VYSVĚTLENÍ ZADÁVACÍ DOKUMENTACE Č. IX

Název veřejné zakázky:	Oprava objektu Nádražní 4, Brno
Evidenční číslo ve VVZ:	Z2020-018926
Druh veřejné zakázky:	Stavební práce
Režim veřejné zakázky:	Podlimitní veřejná zakázka
Druh zadávacího řízení:	Otevřené řízení
Název zadavatele:	Statutární město Brno, městská část Brno-střed
Sídlo zadavatele:	Dominikánské nám. 196/1, 602 00 Brno
IČO / DIČ zadavatele:	44992785 / CZ44992785
Právní forma zadavatele:	801 - Obec nebo městská část hlavního města Prahy
Zastoupení:	Ing. arch. Vojtěch Mencl, starosta
Adresa pro doručování:	ÚMČ Brno-střed, Dominikánská 264/2, 601 69 Brno

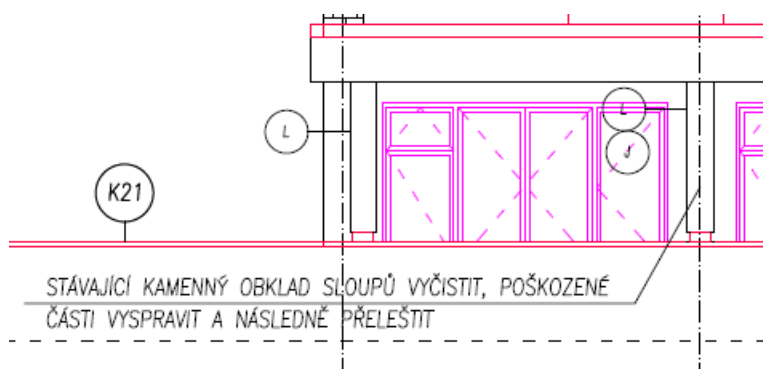
Výrobek Z26 ve výpise prvků uvádí, že se jedná o repliku stávajícího madla v délce 1,46 a dále že stávající madlo bude odborně repasované. V soupisu prací chybí položka repase stávajícího madla, žádáme o doplnění odpovídající položky.

Repase zábradlí bylo přidáno v položce 234.

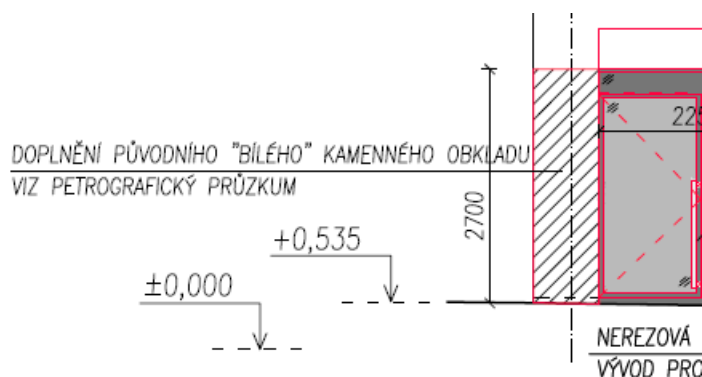
Na pohledu jihovýchodní fasády, lze vidět kruhové sloupy, kde je požadavek na repasi. Žádáme o informaci, kde ve výkazu výměr je položka pro tyto práce?

Byla přidána položka 300.
